# H24-B8-22

## 設置許可申請書案

記事	申請書案⇒ 申請書(H27.11)	申請書(H27.11)⇒ 審査資料(H29.12.22)	審査資料(H29.12.22)⇒ 報告書	報告書⇒ 審査資料(H30.11.30)	審査資料(H30.11.30)⇒ 審査資料(R2.2.7)
142	変更なし	変更なし	・硬軟や割れ目の発達を記載。	審査資料(H29.12.22)と同様 ・割れ目の発達については、“コア形状”欄に基づき短柱状と記載。 ・硬軟については、岩級区分で示しているため追記せず。	変更なし
143	—	—	・変質粘土脈を記載。 ・鉱物の晶出を記載。	・粘土を挟在するが、幅狭く、周囲の岩盤に劣化が認められないことから追記せず。 ・鉱物の晶出の記載については、補足的なものであるため追記せず。	—
144	—	—	・色調を記載。	・色調については、補足的なものであるため追記せず。	—
145	—	—	・割れ目の発達を記載。	・割れ目沿いの細片化しているが、掘削時の機械割れと判断して追記せず。	—
146	—	—	・変質粘土脈を記載。	・粘土を挟在するが、連続性に乏しいことから追記せず。	—

記事
55
56

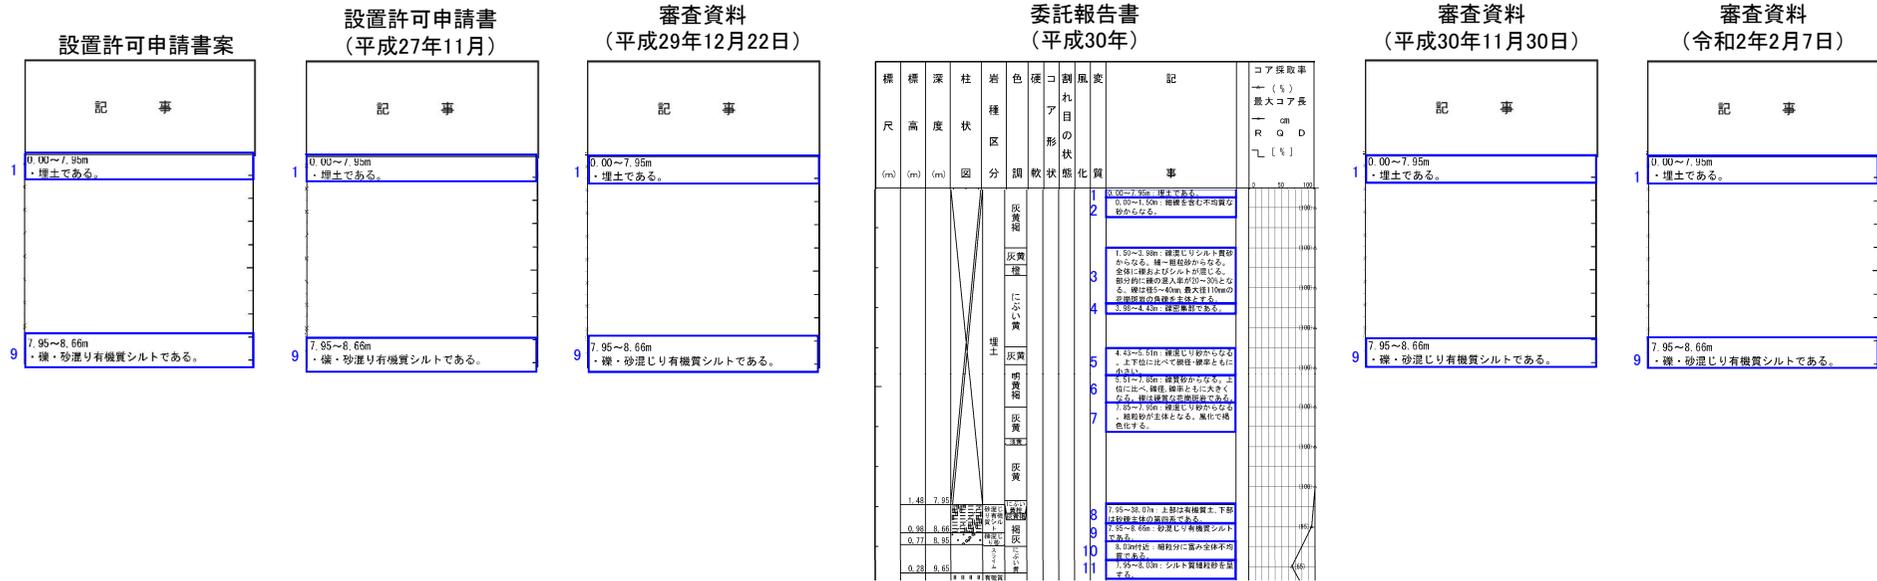
記事	報告書⇒申請書案	申請書案⇒申請書(H27.11)	申請書(H27.11)⇒審査資料(H29.12.22)	審査資料(H29.12.22)⇒審査資料(H30.11.30)	審査資料(H30.11.30)⇒審査資料(R2.2.7)
55	<ul style="list-style-type: none"> <li>幅の記載については、区間長を記載していることから削除。</li> <li>上下端境界の傾斜の違いについては、補足的なものであるため削除。</li> </ul>	変更なし	<ul style="list-style-type: none"> <li>変質している区間の見かけ傾斜については、補足的なものであるため削除。</li> </ul>	変更なし	変更なし
56	<ul style="list-style-type: none"> <li>破砕帯名を記載。</li> <li>破砕幅の記載については、区間長を記載しているため削除。</li> <li>性状について、報告書では破砕区分の記号で示していたが、観察による粒度を示すこととし、粘土状～粘土混じり礫状と記載。</li> <li>原岩組織の残留の程度の記載については、岩盤の劣化に関する補足的なものであるため削除。</li> <li>ポアホールテレビの解析結果による最新活動面の走向・傾斜を記載。</li> <li>誤記修正(73.91～74.25m→73.91～74.75m)。</li> <li>“幅29cm程度”との記載を粘土の幅と勘違いし、単位も誤って、“暗灰色粘土：累計厚29mm”と記載。</li> <li>“粘土が網目状に分布する”との記載については、粘土混じり礫状に含めて示しているため削除。</li> <li>“上盤と下盤で傾斜角が大きく異なる”との記載については、補足的なものであるため削除。</li> </ul>	変更なし	<ul style="list-style-type: none"> <li>性状及び色調については、申請書提出から審査会合(H29.12.22)までの間に行った、断層岩区分を目的とした再観察の結果に基づき記載。肉眼観察で確認した原岩組織の残留の程度、連続性、硬軟に基づき、断層岩(断層ガウジ、断層角礫、カタレーサイト)を判断。断層ガウジを未固結粘土状部、断層角礫を未固結礫状部、カタレーサイトを性状に応じて、固結礫状・砂状・粘土状部と記載。</li> <li>上記再観察で未固結粘土状部とした箇所の累計幅を記載。</li> <li>上記再観察による下端境界の見かけの傾斜の見直しを反映。</li> </ul>	変更なし	変更なし

記事	
21	13.60~16.53m ・有機質土混じり砂である。
24	16.53~17.90m ・有機質土である。
26	17.90~18.05m ・細礫混じりシルト質砂である。
27	18.05~18.28m ・有機質シルトである。
28	18.28~23.15m ・礫混じり砂である。

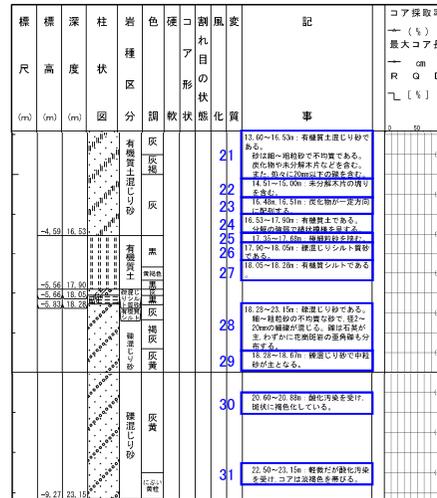
記事	申請書案⇒ 申請書(H27.11)	申請書(H27.11)⇒ 審査資料(H29.12.22)	審査資料(H29.12.22)⇒ 報告書	報告書⇒ 審査資料(H30.11.30)	審査資料(H30.11.30)⇒ 審査資料(R2.2.7)
21~23	変更なし	変更なし	・有機質土混じり砂の区間深度とその構成粒子、細分を記載。	審査資料(H29.12.22)と同様 ・柱状図に対応した層相名を記載することとしているため、構成粒子、細分については追記せず。	変更なし
24,25	変更なし	変更なし	・有機質土の区間深度とその構成粒子、細分を記載。	審査資料(H29.12.22)と同様 ・柱状図に対応した層相名を記載することとしているため、構成粒子、細分については追記せず。	変更なし
26	変更なし	変更なし	・表現の見直し(細礫混じり→礫混じり)。	審査資料(H29.12.22)と同様 ・表現の見直し(礫混じり→細礫混じり)。	変更なし
27	変更なし	変更なし	・有機質シルトの区間深度を記載。	審査資料(H29.12.22)と同様 ・報告書と差異なし。	変更なし
28~31	変更なし	変更なし	・礫混じり砂の区間深度とその構成粒子、細分を記載。	審査資料(H29.12.22)と同様 ・柱状図に対応した層相名を記載することとしているため、構成粒子、細分については追記せず。	変更なし

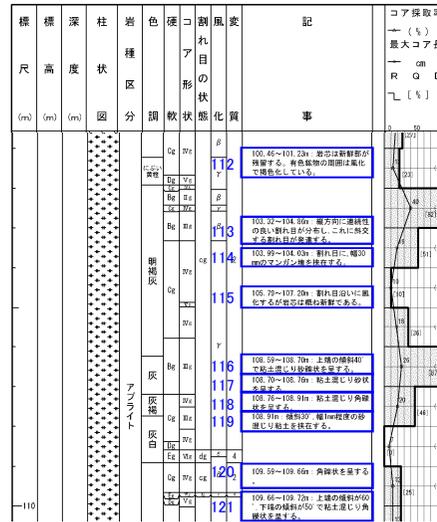
記事	申請書案⇒申請書(H27.11)	申請書(H27.11)⇒審査資料(H29.12.22)	審査資料(H29.12.22)⇒報告書	報告書⇒審査資料(H30.11.30)	審査資料(H30.11.30)⇒審査資料(R2.2.7)
112	—	—	・風化の程度を記載。	・風化については、岩級区分に含めて表示しているため追記せず。	—
113	変更なし	変更なし	・割れ目の発達を記載。	審査資料(H29.12.22)と同様 ・報告書と差異なし。	変更なし
114	—	—	・割れ目について記載(マンガン塊の挟在)。	・割れ目沿いのマンガン塊の挟在については、補足的なものであるため追記せず。	—
115	—	—	・風化の程度を記載。	・風化については、岩級区分に含めて表示しているため追記せず。	—
116~119	変更なし	・再観察により変質部と認定。変質部への見直しの詳細については別途説明(補足説明資料4 補足4-7頁)。	・変質部区間を性状毎に深度を分けて記載。	審査資料(H29.12.22)と同様 ・変質している区間を一括記載。	変更なし
120	—	—	・角礫状の区間を記載。	・角礫状を呈するが、掘削時の機械割れと判断し追記せず。	—
121.B	変更なし	・再観察により変質部と認定。変質部への見直しの詳細については別途説明(補足説明資料4 補足4-8頁)。	・粘土混じり角礫状の区間を記載。 ・109.66~109.73mと書くべきところを誤って109.66~109.72mと記載。	審査資料(H29.12.22)と同様 ・区間下端の深度については、誤記のため反映せず。	変更なし

記事	
11	5.30～6.92m ・礫である。
13	6.92～10.30m ・礫混じり砂である。 ・シルトを混入する不均質な砂が主体である。
14	10.30～15.15m ・礫質砂である。

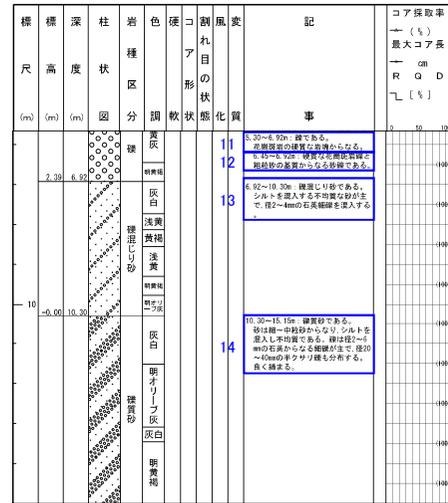
記事	申請書案⇒ 申請書(H27.11)	申請書(H27.11)⇒ 審査資料(H29.12.22)	審査資料(H29.12.22)⇒ 報告書	報告書⇒ 審査資料(H30.11.30)	審査資料(H30.11.30)⇒ 審査資料(R2.2.7)
11,12	変更なし	変更なし	・礫の区間深度とその細分、礫種を記載。	審査資料(H29.12.22)と同様 ・柱状図に対応した層相名を記載することとしているため、礫種や区間の細分については追記せず。	変更なし
13	変更なし	変更なし	・礫混じり砂の区間深度とその構成粒子を記載。	審査資料(H29.12.22)と同様 ・礫については、当該区間を構成する主体的な粒子ではないため追記せず。	変更なし
14	変更なし	変更なし	・礫質砂の区間深度とその構成粒子を記載。	審査資料(H29.12.22)と同様 ・柱状図に対応した層相名を記載することとしているため、礫種や粒度については追記せず。	変更なし

記事	
15	15.15~17.00m ・砂礫である。
16	17.00~17.48m ・スライム。
17	17.48~17.78m ・礫混じり砂質シルトである。
19	17.78~19.46m ・礫混じりシルト質砂である。 ・シルトを多く含む不均質な砂で細礫が混る。
20	19.46~19.73m ・有機質砂である。
21	19.73~22.00m ・礫質砂である。
22	22.00~22.63m ・有機物・礫混じり砂である。
23	22.63~23.64m ・礫質砂である。
24	23.64~24.43m ・砂礫である。 ・径2~20mm垂直礫を含む。

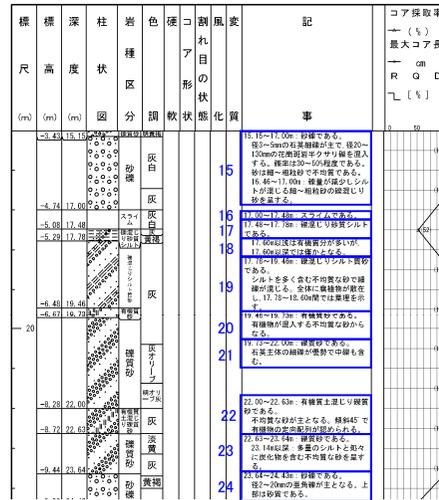
記事	申請書案⇒ 申請書(H27.11)	申請書(H27.11)⇒ 審査資料(H29.12.22)	審査資料(H29.12.22)⇒ 報告書	報告書⇒ 審査資料(H30.11.30)	審査資料(H30.11.30)⇒ 審査資料(R2.2.7)
15	変更なし	変更なし	・砂礫の区間深度とその細分、構成粒子を記載。	審査資料(H29.12.22)と同様 ・柱状図に対応した層相名を記載することとしているため 礫種、粒度、区間の細分については追記せず。	変更なし
16	変更なし	変更なし	・スライムの区間深度を記載。	審査資料(H29.12.22)と同様 ・報告書と差異なし。	変更なし
17,18	変更なし	変更なし	・礫混じり砂質シルトの区間深度とその細分を記載。	審査資料(H29.12.22)と同様 ・柱状図に対応した層相名を記載することとしているため 区間の細分については追記せず。	変更なし
19	変更なし	変更なし	・礫混じりシルト質砂の区間深度とその構成粒子、堆積構造を記載。	審査資料(H29.12.22)と同様 ・堆積構造については、コア写真で表示することとして追記せず。	変更なし
20	変更なし	変更なし	・有機質砂の区間深度とその構成粒子を記載。	審査資料(H29.12.22)と同様 ・柱状図に対応した層相名を記載することとしているため、 淘汰度については追記せず。	変更なし
21	変更なし	変更なし	・礫質砂の区間深度とその構成粒子を記載。	審査資料(H29.12.22)と同様 ・柱状図に対応した層相名を記載することとしているため、 礫種、粒度については追記せず。	変更なし
22	変更なし	変更なし	・有機質土混じり礫質砂の区間深度とその構成粒子、堆積構造を記載。	審査資料(H29.12.22)と同様 ・柱状図に対応した層相名を記載することとしているため、 淘汰度や堆積構造については追記せず。	変更なし
23	変更なし	変更なし	・礫質砂の区間深度とその細分を記載。	審査資料(H29.12.22)と同様 ・柱状図に対応した層相名を記載することとしているため、 区間の細分については追記せず。	変更なし

24	変更なし	変更なし	・砂礫の区間深度とその構成粒子を記載。	審査資料(H29.12.22)と同様 ・上部の礫質区間については、境界が不明瞭であるため 追記せず。	変更なし

記事	
25	24.43~25.28m ・スライム。
26	25.28~26.51m ・礫混じり砂である。
27	26.51~37.67m ・砂礫である。

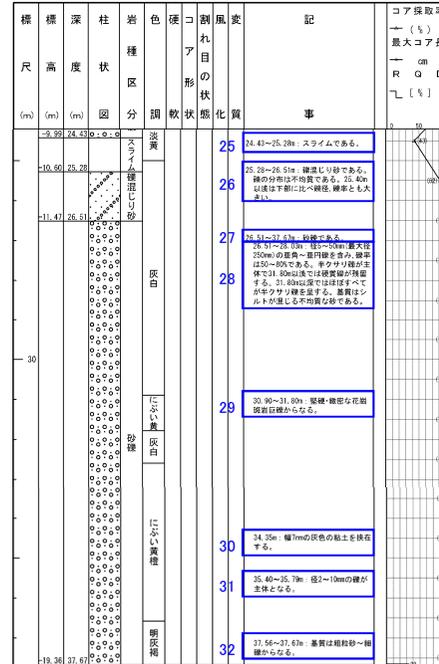
記事	申請書案⇒ 申請書(H27.11)	申請書(H27.11)⇒ 審査資料(H29.12.22)	審査資料(H29.12.22)⇒ 報告書	報告書⇒ 審査資料(H30.11.30)	審査資料(H30.11.30)⇒ 審査資料(R2.2.7)
25	変更なし	変更なし	・スライムの区間深度を記載。	審査資料(H29.12.22)と同様 ・報告書と差異なし。	変更なし
26	変更なし	変更なし	・礫混じり砂の区間深度とその細分を記載。	審査資料(H29.12.22)と同様 ・柱状図に対応した層相名を記載することとしているため区間の細分については追記せず。	変更なし
27~32	変更なし	変更なし	・砂礫の区間深度とその細分を記載。	審査資料(H29.12.22)と同様 ・柱状図に対応した層相名を記載することとしているため区間の細分については追記せず。	変更なし

記事	
33	37.67~73.60m ・花崗斑岩である。
38	41.79~42.09m ・風化部である。

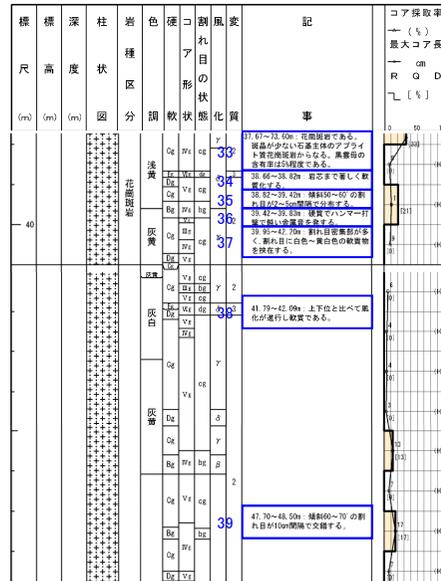
記事	申請書案⇒ 申請書(H27.11)	申請書(H27.11)⇒ 審査資料(H29.12.22)	審査資料(H29.12.22)⇒ 報告書	報告書⇒ 審査資料(H30.11.30)	審査資料(H30.11.30)⇒ 審査資料(R2.2.7)
33	変更なし	変更なし	・花崗斑岩区間の石基及び斑晶の種類、粒径等を記載。	審査資料(H29.12.22)と同様 ・一般的な岩相であり、石基及び斑晶の種類、粒径等については、特に目立つ区間のみ記載することとしており、特に目立つ区間ではないため追記せず。	変更なし
34	—	—	・硬軟を記載。	・硬軟については、RQD、最大コア長、岩級区分で示しているため追記せず。	—
35	—	—	・割れ目の発達を記載。	・割れ目の発達については、RQD、最大コア長、岩級区分で示しているため追記せず。	—
36	—	—	・硬軟を記載。	・硬軟については、岩級区分で示しているため追記せず。	—
37	—	—	・割れ目の発達を記載。 ・割れ目について記載(軟質物の挟在)。	・割れ目の発達については、RQD、最大コア長、岩級区分で示しているため追記せず。 ・割れ目に軟質物を挟在するが、連続性に乏しく、周囲の岩盤に劣化が認められないことから追記せず。	—
38	変更なし	変更なし	・硬軟の分布状況を記載。	審査資料(H29.12.22)と同様 ・“風化”欄に基づき風化部と記載。	変更なし
39	—	—	・割れ目の発達を記載。	・割れ目の発達については、RQD、最大コア長、岩級区分で示しているため追記せず。	—

記事
76 95.56~95.87m ・風化部である。 ・割れ目が多く、角礫状を呈する。

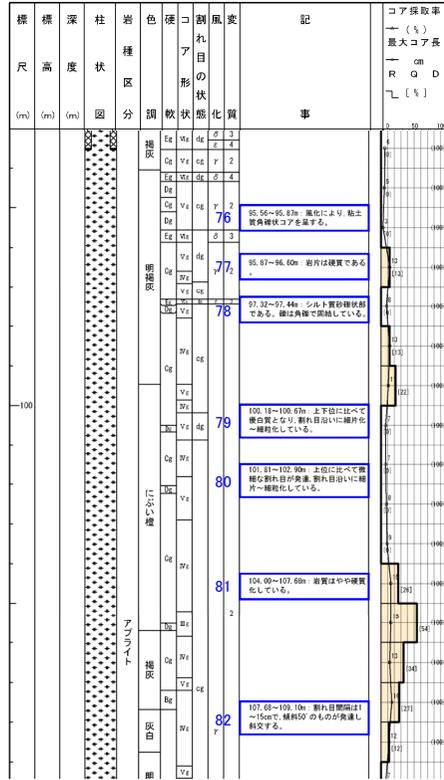
記事	申請書案⇒ 申請書(H27.11)	申請書(H27.11)⇒ 審査資料(H29.12.22)	審査資料(H29.12.22)⇒ 報告書	報告書⇒ 審査資料(H30.11.30)	審査資料(H30.11.30)⇒ 審査資料(R2.2.7)
76	変更なし	変更なし	・粘土質角礫状の区間を記載。	審査資料(H29.12.22)と同様 ・“風化”欄に基づき風化部と記載。 ・粘土質については、当該区間に不均質に含まれるものであるため追記せず。	変更なし
77	—	—	・硬軟を記載。	・硬軟については、岩級区分で示しているため追記せず。	—
78	—	—	・シルト質砂礫状の区間を記載。	・砂礫状を呈するが、直線性に乏しく、周囲の岩盤に劣化が認められないことから追記せず。	—
79,80	—	—	・割れ目について記載(細片化～細粒化)。	・細片化～細粒化しているが、連続性や直線性に乏しいことから追記せず。	—
81	—	—	・硬軟を記載。	・硬軟については、岩級区分で示しているため追記せず。	—
82	—	—	・割れ目の発達程度を記載。	・割れ目の発達程度については、RQD、最大コア長、岩級区分で示しているため追記せず。	—

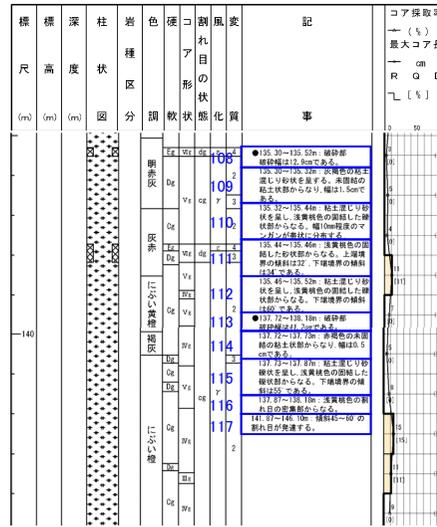
記事	申請書案⇒申請書(H27.11)	申請書(H27.11)⇒審査資料(H29.12.22)	審査資料(H29.12.22)⇒報告書	報告書⇒審査資料(H30.11.30)	審査資料(H30.11.30)⇒審査資料(R2.2.7)
108~112	変更なし	・薄片観察の結果で得られた最新活動面の変位センスを記載。 ・性状及び色調については、申請書提出から審査会合(H29.12.22)までの間に行った、断層岩区分を目的とした再観察の結果に基づき記載。肉眼観察で確認した原岩組織の残留の程度、連続性、硬軟に基づき、断層岩(断層ガウジ、断層角礫、カタクレーサイト)を判断。断層ガウジを未固結粘土状部、断層角礫を未固結礫状部、カタクレーサイトを性状に応じて、固結礫状・砂状・粘土状部と記載。 ・上記再観察で未固結粘土状部とした箇所の累計幅を記載。	・破砕幅を記載。 ・破砕部区間を性状毎に深度を分けて記載。 ・性状については、観察結果と審査資料での断層岩区分(固結・未固結と礫状・砂状・粘土状の組合せ)を併記。	審査資料(H29.12.22)と同様 ・破砕幅については、性状一覧表に示しており、柱状図には記載しないこととしているため追記せず。 ・破砕部の各性状間の見かけの傾斜については、補足的なものであるため追記せず。 ・“マンガンが帯状に分布する”との記載については、補足的なものであるため追記せず。	変更なし
113~116	変更なし	・薄片観察の結果で得られた最新活動面の変位センスを記載。 ・性状及び色調については、申請書提出から審査会合(H29.12.22)までの間に行った、断層岩区分を目的とした再観察の結果に基づき記載。肉眼観察で確認した原岩組織の残留の程度、連続性、硬軟に基づき、断層岩(断層ガウジ、断層角礫、カタクレーサイト)を判断。断層ガウジを未固結粘土状部、断層角礫を未固結礫状部、カタクレーサイトを性状に応じて、固結礫状・砂状・粘土状部と記載。 ・上記再観察で未固結粘土状部とした箇所の累計幅を記載。 ・誤記修正(N22° E78° E→N4° E79° W)。	・破砕幅を記載。 ・破砕部区間を性状毎に深度を分けて記載。 ・性状については、観察結果と審査資料での断層岩区分(固結・未固結と礫状・砂状・粘土状の組合せ)を併記。	審査資料(H29.12.22)と同様 ・破砕幅については、性状一覧表に示しており、柱状図には記載しないこととしているため追記せず。 ・割れ目の密集部については、固結礫状部に含めているため追記せず。 ・破砕部の各性状間の見かけの傾斜については、補足的なものであるため追記せず。	変更なし

記事
160 203.92~204.36m ・変質で緑色に変色する。

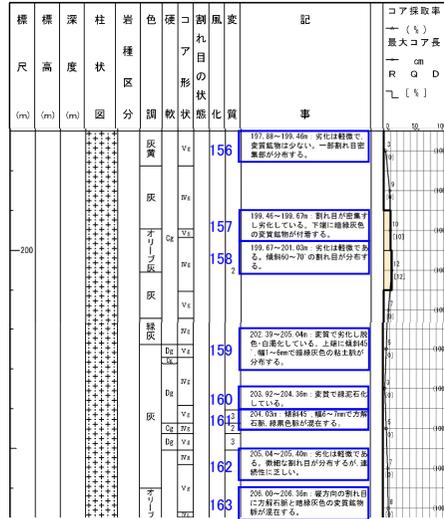
記事	申請書案⇒ 申請書(H27.11)	申請書(H27.11)⇒ 審査資料(H29.12.22)	審査資料(H29.12.22)⇒ 報告書	報告書⇒ 審査資料(H30.11.30)	審査資料(H30.11.30)⇒ 審査資料(R2.2.7)
156, 157	—	—	・割れ目の発達程度を記載。 ・変質鉱物を記載。	・割れ目の発達程度については、RQD、最大コア長、岩級区分で示しているため追記せず。 ・鉱物の晶出については、補足的なものであるため追記せず。	—
158	—	—	・割れ目の発達程度を記載。	・割れ目の発達程度については、RQD、最大コア長、岩級区分で示しているため追記せず。	—
159	—	—	・変質を伴う劣化を記載。 ・粘土脈を記載。	・劣化程度については、RQD、最大コア長、岩級区分で示しているため追記せず。 ・一部で粘土を挟み込むが、連続性に乏しく、周囲の岩盤に劣化が認められないことから追記せず。	—
160	変更なし	変更なし	・緑泥石化を記載。	審査資料(H29.12.22)と同様 ・表現の見直し(緑泥石化→緑色に変色)。	変更なし
161	—	—	・方解石脈、変質鉱物脈を記載。	・鉱物脈については、補足的なものであるため追記せず。	—
162	—	—	・割れ目の発達程度を記載。	・割れ目の発達程度については、RQD、最大コア長、岩級区分で示しているため追記せず。	—
163	—	—	・方解石脈、変質鉱物脈を記載。	・鉱物脈については、補足的なものであるため追記せず。	—

記事
164 207.92~208.42m ・割れ目が多く、角礫状を呈する。

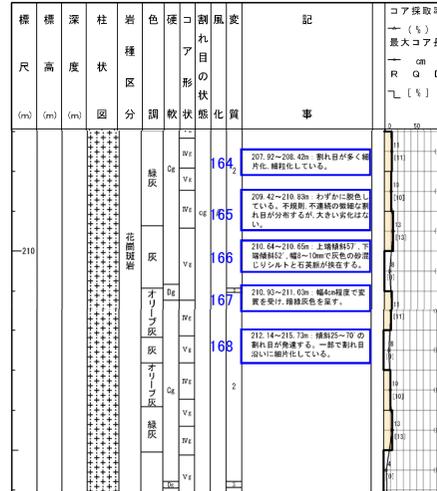
記事	申請書案⇒ 申請書(H27.11)	申請書(H27.11)⇒ 審査資料(H29.12.22)	審査資料(H29.12.22)⇒ 報告書	報告書⇒ 審査資料(H30.11.30)	審査資料(H30.11.30)⇒ 審査資料(R2.2.7)
164	変更なし	変更なし	・割れ目の発達程度を記載。	審査資料(H29.12.22)と同様 ・細片化、細粒化については、連続性に乏しく、周囲の岩盤に劣化が認められないことから追記せず。 ・“コア形状”欄に基づき角礫状と記載。	変更なし
165	—	—	・割れ目の発達程度を記載。	・割れ目の発達程度については、RQD、最大コア長、岩級区分で示しているため追記せず。	—
166	—	—	・砂混じりシルトの挟在を記載。 ・石英脈の挟在を記載。	・砂混じりシルトを挟在するが、連続性に乏しく、周囲の岩盤に劣化が認められないことから追記せず。 ・鉱物脈については、補足的なものであるため追記せず。	—
167	—	—	・色調を記載。	・色調については、補足的なものであるため追記せず。	—
168	—	—	・割れ目の発達程度を記載。 ・割れ目について記載(細片化)。	・割れ目の発達程度については、RQD、最大コア長、岩級区分で示しているため追記せず。 ・細片化しているが、連続性に乏しく、周囲の岩盤に劣化が認められないことから追記せず。	—

記事	
1	0.00~1.02m ・露土である。
3	1.02~1.11m ・礫混じり砂である。
4	1.11~1.30m ・シルト混じり砂である。
5	1.30~1.41m ・砂質シルトである。
6	1.41~2.40m ・礫混じり砂である。
7	2.40~2.60m ・シルト混じり砂である。
8	2.60~2.84m ・砂礫である。
9	2.84~48.00m ・花崗斑岩である。
A	4.80~5.50m ・風化が進み、軟質化している。
B	5.05~5.50m ・割れ目が多く、岩片状を呈する。

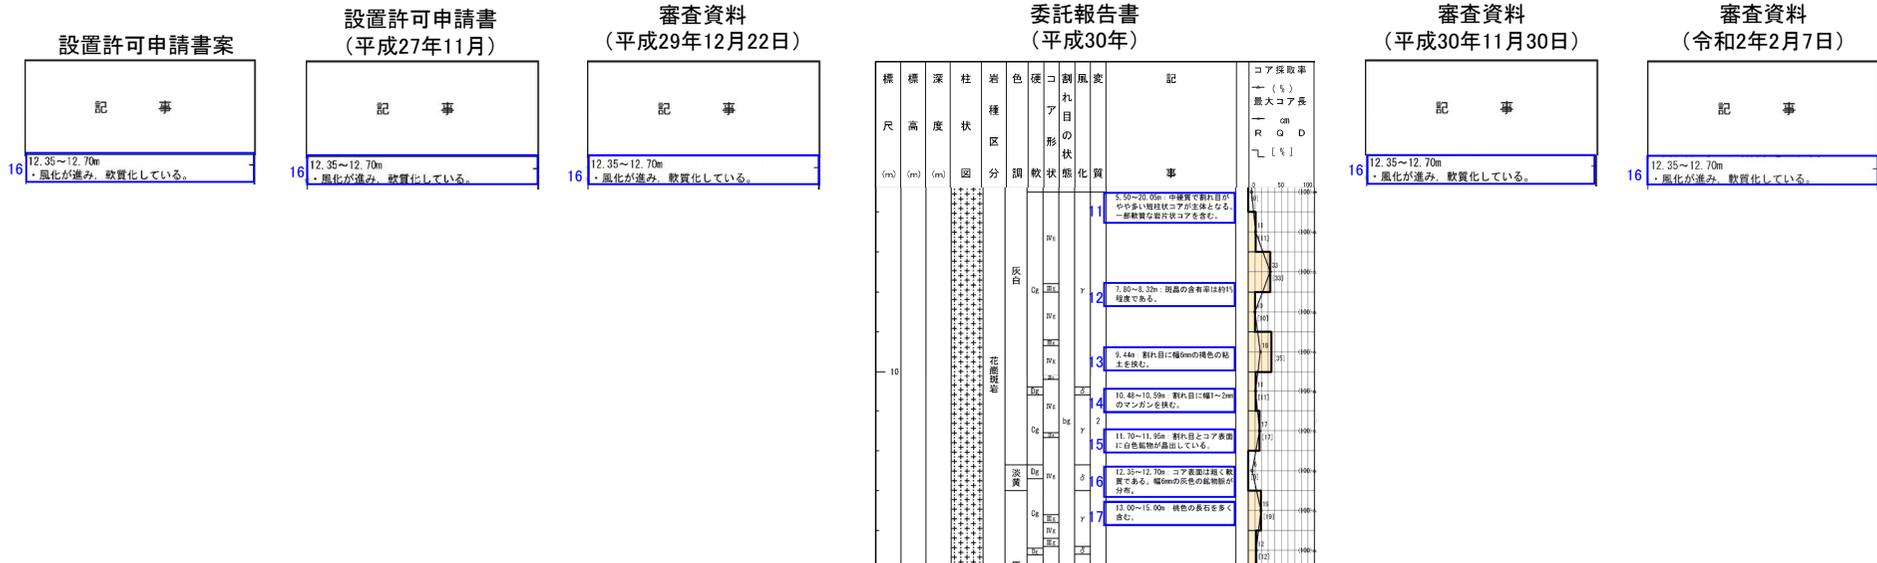
記事	申請書案⇒ 申請書(H27.11)	申請書(H27.11)⇒ 審査資料(H29.12.22)	審査資料(H29.12.22)⇒ 報告書	報告書⇒ 審査資料(H30.11.30)	審査資料(H30.11.30)⇒ 審査資料(R2.2.7)
1	変更なし	変更なし	・表土の区間深度を記載。 ・古い観察結果を転記し、誤って“0.00~0.25m”と記載。	審査資料(H29.12.22)と同様 ・誤った深度のため反映せず。	変更なし
2	—	—	・堆積物区間について土質構成や年代をまとめ書き。	・堆積物区間については、柱状図に対応した層相毎に記載することとしており、土質構成や年代に関するまとめ書きは追記せず。	—
3	変更なし	変更なし	・礫混じり砂の区間深度を記載。 ・古い観察結果を転記し、誤って“0.25~1.11m”と記載。	審査資料(H29.12.22)と同様 ・誤った深度のため反映せず。	変更なし
4	変更なし	変更なし	・シルト混じり砂の区間深度を記載。	審査資料(H29.12.22)と同様 ・報告書と差異なし。	変更なし
5	変更なし	変更なし	・砂質シルトの区間深度を記載。	審査資料(H29.12.22)と同様 ・報告書と差異なし。	変更なし
6	変更なし	変更なし	・礫混じり砂の区間深度を記載。	審査資料(H29.12.22)と同様 ・報告書と差異なし。	変更なし
7	変更なし	変更なし	・シルト混じり砂の区間深度を記載。	審査資料(H29.12.22)と同様 ・報告書と差異なし。	変更なし
8	変更なし	変更なし	・砂礫の区間深度を記載。	審査資料(H29.12.22)と同様 ・報告書と差異なし。	変更なし
9	変更なし	変更なし	・花崗斑岩区間の斑晶を記載。	審査資料(H29.12.22)と同様 ・余掘り分を含めて、48mまで記載。 ・一般的な岩相であり、石基及び斑晶の種類、粒径等については、特に目立つ区間のみ記載することとしており、特に目立つ区間ではないため追記せず。	変更なし
A	変更なし	変更なし	—	審査資料(H29.12.22)と同様	変更なし
B	変更なし	変更なし	—	審査資料(H29.12.22)と同様	変更なし

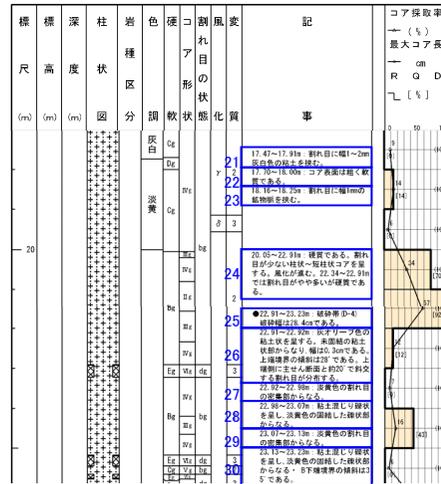
記事	申請書案⇒ 申請書(H27.11)	申請書(H27.11)⇒ 審査資料(H29.12.22)	審査資料(H29.12.22)⇒ 報告書	報告書⇒ 審査資料(H30.11.30)	審査資料(H30.11.30)⇒ 審査資料(R2.2.7)
21	変更なし	変更なし	・割れ目について記載(粘土の挟在)。 ・シルトと書くべきところを誤って粘土と記載。	審査資料(H29.12.22)と同様 ・シルトの幅については、ばらつきがあることから追記せず。	変更なし
22	変更なし	変更なし	・軟質な区間を記載。	審査資料(H29.12.22)と同様 ・“風化”欄に基づき“風化が進み”と記載。	変更なし
23	—	—	・割れ目について記載(鉱物脈)。	・鉱物脈については、補足的なものであるため追記せず。	—
D	変更なし	変更なし	—	審査資料(H29.12.22)と同様	変更なし
24	—	—	・硬軟や割れ目の発達程度を記載。	・硬軟や割れ目の発達程度については、RQD、最大コア長、岩級区分で示しているため追記せず。	—
E	変更なし	変更なし	—	審査資料(H29.12.22)と同様	変更なし
25~30	変更なし	・破砕帯名を記載。 ・性状及び色調については、申請書提出から審査会合(H29.12.22)までの間に行った、断層岩区分を目的とした再観察の結果に基づき記載。肉眼観察で確認した原岩組織の残留の程度、連続性、硬軟に基づき、断層岩(断層ガウジ、断層角礫、カタクレーサイト)を判断。断層ガウジを未固結粘土状部、断層角礫を未固結礫状部、カタクレーサイトを性状に応じて、固結礫状・砂状・粘土状部と記載。 ・上記再観察で未固結粘土状部とした箇所の累計幅を記載。	・破砕幅を記載。 ・破砕部区間を性状毎に深度を分けて記載。 ・性状については、観察結果と審査資料での断層岩区分(固結・未固結と礫状・砂状・粘土状の組合せ)を併記。	審査資料(H29.12.22)と同様 ・破砕幅については、性状一覧表に示しており、柱状図には記載しないこととしているため追記せず。 ・割れ目の密集部については、固結礫状部に含めているため追記せず。 ・“斜交する割れ目が分布する”との記載については、補足的なものであるため削除。 ・“主せん断面”との記載については、最新活動面を示したものであり、性状一覧表に上記再観察による最新活動面位置を示し、柱状図には記載しないこととしているため削除。	変更なし

F	変更なし	変更なし	—	審査資料(H29.12.22)と同様	変更なし

記事
156 205.00~206.08m ・高角度の割れ目が多く、一部細礫状を呈する。
157 206.08~206.44m ・密着した割れ目が多い。
158 206.44~207.66m ・割れ目が多く、角礫状を呈する。
159 207.66~210.50m ・柱状を呈する。 ・密着した割れ目が多く、割れ目に沿って砂～細礫を挟む。
160 ●210.70~210.71m ・破砕部である。 ・黒色の未固結粘土状部からなる。この累計幅は1.0cmである。
162 212.52~215.45m ・密着した割れ目が多い。

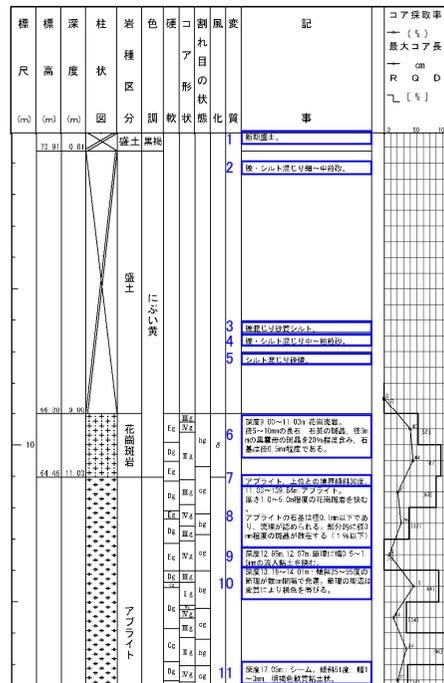
記事	報告書→ 審査資料案	審査資料案→ 審査資料(H29.12.22)	審査資料(H29.12.22)→ 審査資料(H30.11.30)	審査資料(H30.11.30)→ 審査資料(R2.2.7)
156	変更なし	変更なし	変更なし	変更なし
157	変更なし	変更なし	変更なし	変更なし
158	変更なし	変更なし	変更なし	変更なし
159	変更なし	変更なし	変更なし	変更なし
160	<ul style="list-style-type: none"> <li>・シームという用語については削除。</li> <li>・シームの削除の詳細については別途説明(補足説明資料3 補足3-112頁)。</li> <li>・再観察により破砕部と認定。破砕部への見直しの詳細については別途説明(補足説明資料4 補足4-34頁)。</li> <li>・性状及び色調については、申請書提出から審査会合(H29.12.22)までの間に行った、断層岩区分を目的とした再観察の結果に基づき記載。肉眼観察で確認した原岩組織の残留の程度、連続性、硬軟に基づき、断層岩(断層ガウジ、断層角礫、カタクレーサイト)を判断。断層ガウジを未固結粘土状部、断層角礫を未固結礫状部、カタクレーサイトを性状に応じて、固結礫状・砂状・粘土状部と記載。</li> <li>・上記再観察で未固結粘土状部とした箇所を累計幅を記載。</li> </ul>	変更なし	<ul style="list-style-type: none"> <li>・誤記修正(210.53m→210.70~210.71m)。</li> </ul>	変更なし
161	<ul style="list-style-type: none"> <li>・砂質シルト状を呈し細粒分を含むが、連続性に乏しく、周囲の岩盤に劣化が認められないことから削除。</li> </ul>	—	—	—
162	<ul style="list-style-type: none"> <li>・礫状化を伴う割れ目の発達程度については、RQD、最大コア長、岩級区分で示しているため削除。</li> <li>・変質の程度については、当該区間の周囲と明瞭な差が認められないため削除。</li> </ul>	変更なし	変更なし	変更なし

記事	
140	162.43~163.15m ・変質している。 ・灰白色砂状を呈する。
144	●168.28~168.32m ・破砕部である。 ・主に明青灰色の固結粘土状部からなる。 ・明青灰色の未固結粘土状部：累計幅0.3cm ・上端境界の傾斜は63°、下端境界の傾斜は45°である。

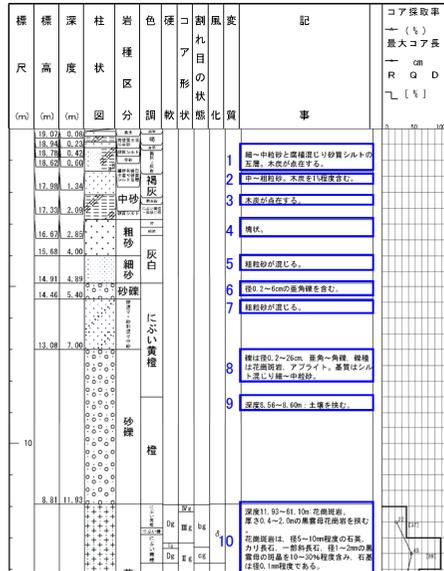
記事	報告書⇒審査資料案	審査資料案⇒ 審査資料(H30.11.30)	審査資料(H30.11.30)⇒ 審査資料(R2.2.7)
140~142	・マンガン脈が見かけ正断層的にずれる旨と条線について記載されているが、マンガン脈をずらしている割れ目の連続性に乏しいことから削除。 ・シームについては削除。 ・シームの削除の詳細については別途説明(補足説明資料3 補足3-160頁)。	変更なし	変更なし
143	・割れ目の発達程度については、RQD、最大コア長、岩級区分で示しているため削除。	—	—
144	・性状及び色調については、申請書提出から審査会合(H29.12.22)までの間に行った、断層岩区分を目的とした再観察の結果に基づき記載。肉眼観察で確認した原岩組織の残留の程度、連続性、硬軟に基づき、断層岩(断層ガウジ、断層角礫、カタクレーサイト)を判断。断層ガウジを未固結粘土状部、断層角礫を未固結礫状部、カタクレーサイトを性状に応じて、固結礫状・砂状・粘土状部と記載。 ・上記再観察で未固結粘土状部とした箇所の累計幅を記載。 ・幅の記載については、性状一覧表に上記再観察による破砕幅を示しており、柱状図には記載しないこととしているため削除。	変更なし	変更なし
145	・シルト混じり砂状を呈するが、掘削時の機械割れと判断し削除。	—	—
